시 정 요 구

제 목 LPG특정사용시설 완성검사 징구 도면 확인 미흡

관 련 부 서 제주본부

[그림 1] 소형저장탱크 이격거리 표시 부적정 예시

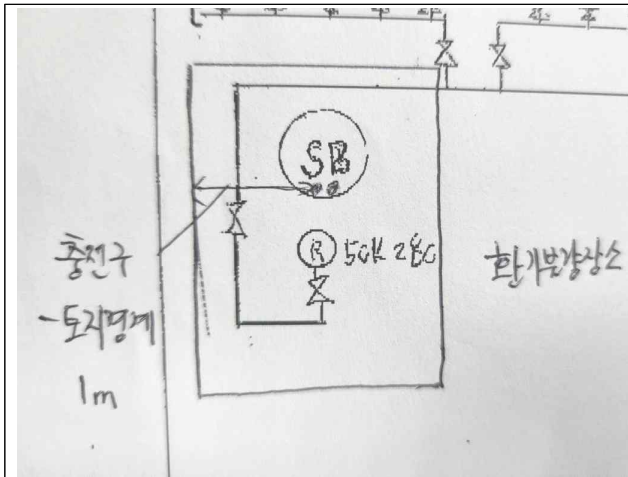
<충전구~개구부, 탱크외면~가연성건조물
이격거리 미표시>

위 [표 1]의 시설에 대해서 소형저장탱크 충전구로부터 부지경계 또는 건축물
개구부까지의 이격거리 등이 표시된 도면을 다시 징구하여 주시고, 그 조치결과
(증빙자료 첨부)를 감사실로 제출하여 주시기 바랍니다. (시정)

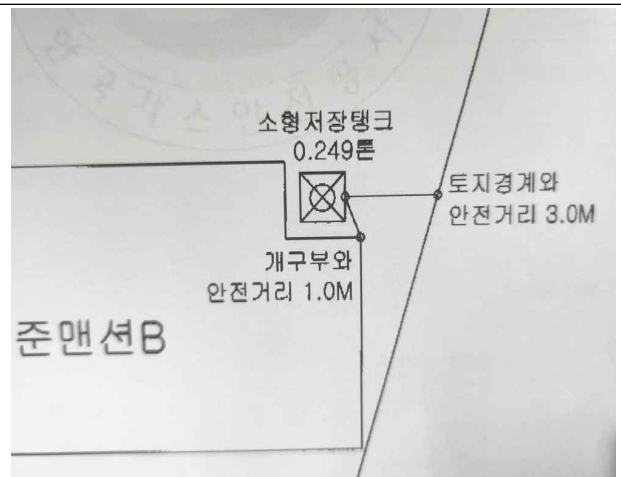
<탱크외면~가연성건조물 이격거리 미표시>

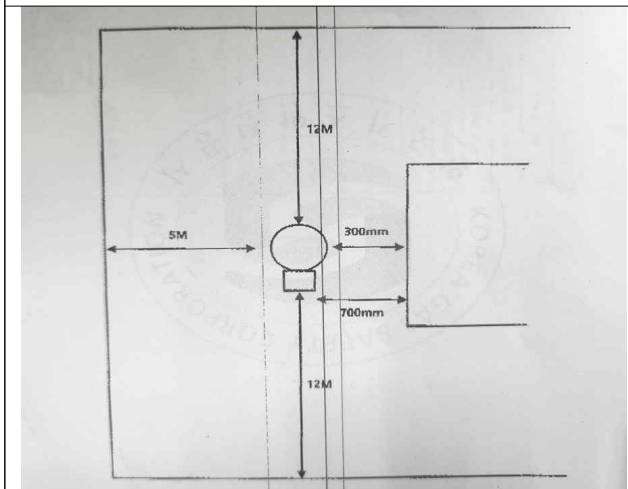
<충전부 ~ 토지경계/개구부, 가연성건조물
이격거리 미표시>

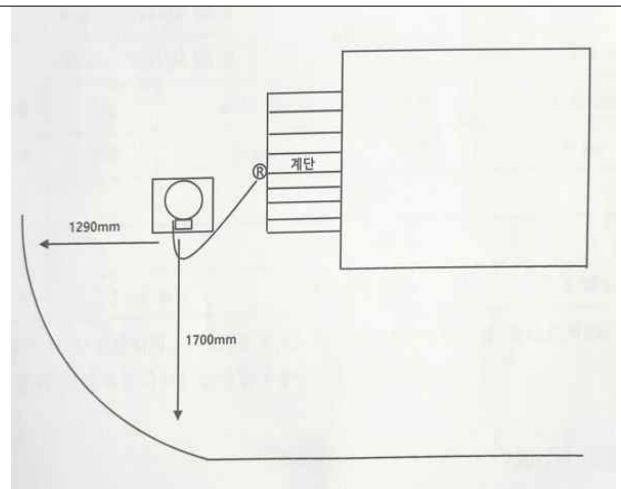
<충전구~개구부, 탱크외면~가연성건조물
이격거리 미표시>

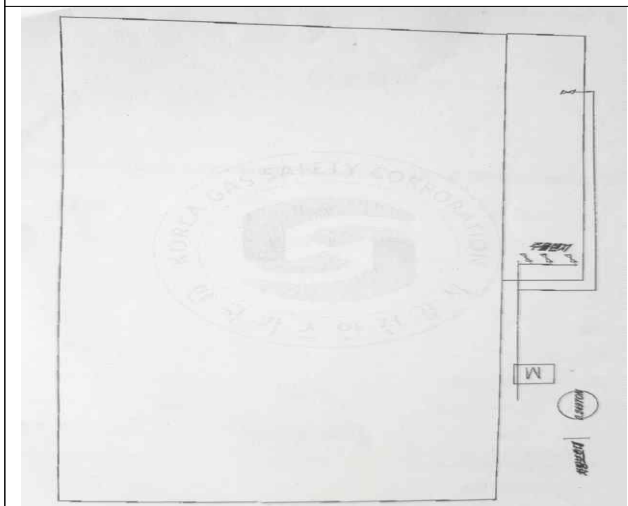
<충전구~토지경계/개구부, 탱크외면~가연성건조물
이격거리 미표시>

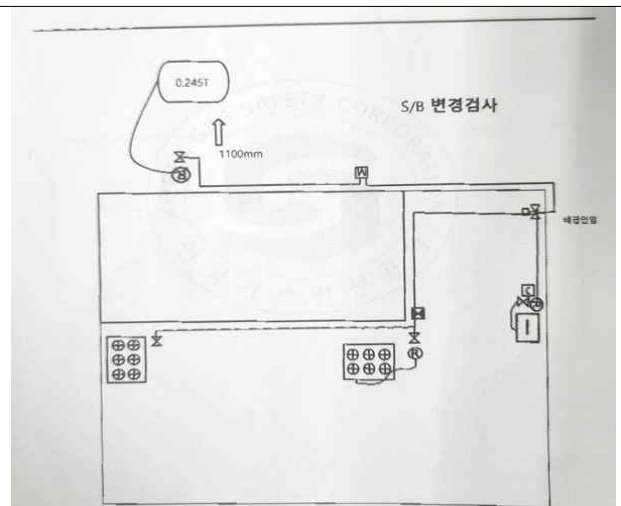
<충전구~토지경계/개구부, 탱크외면~가연성건조물
이격거리 미표시>
